改善箇所説明図

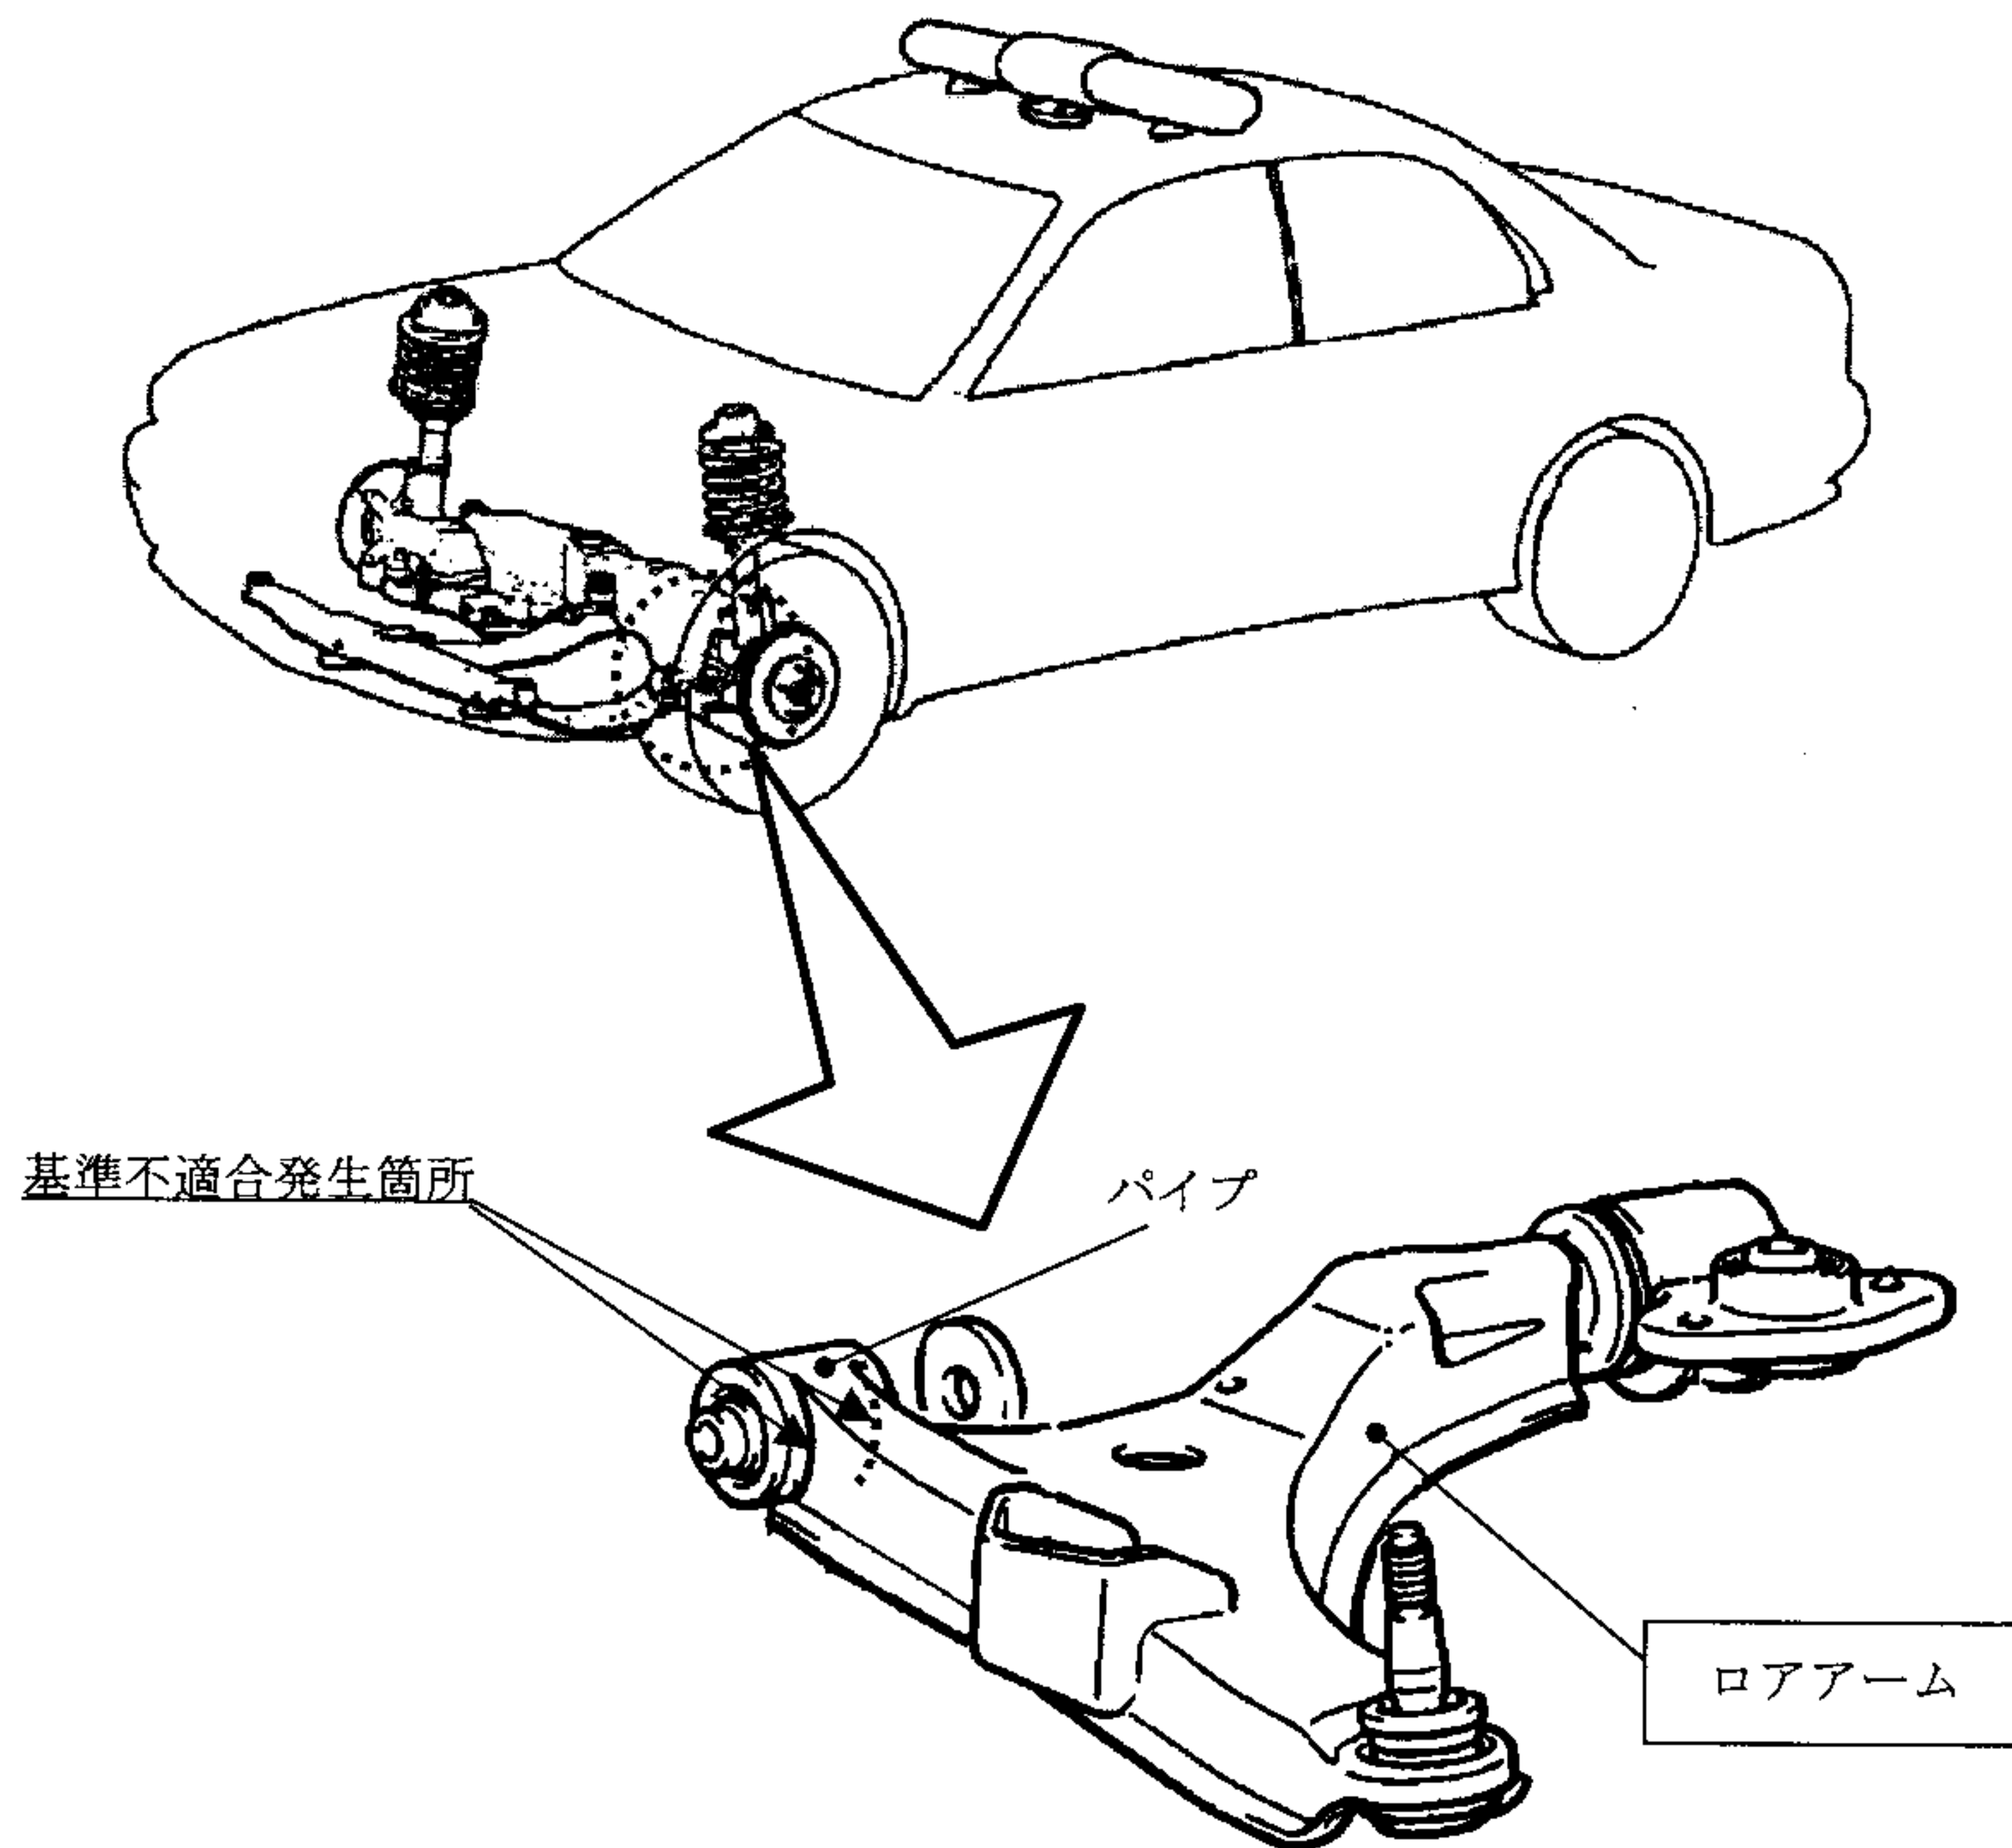
警察車両において前輪緩衝装置のロアアームの構成部品であるパイプの溶接が不十分なため強度が不足しているものがある。そのため、そのままの状態で使用を続けると、パイプの溶接が外れ、操縦安定性が損なわれるおそれがある。

全車両、ロアアームを良品と交換する。

識別：エンジンルーム内の銘板右側取付け部に、白色または黄色のペイントを塗布する。
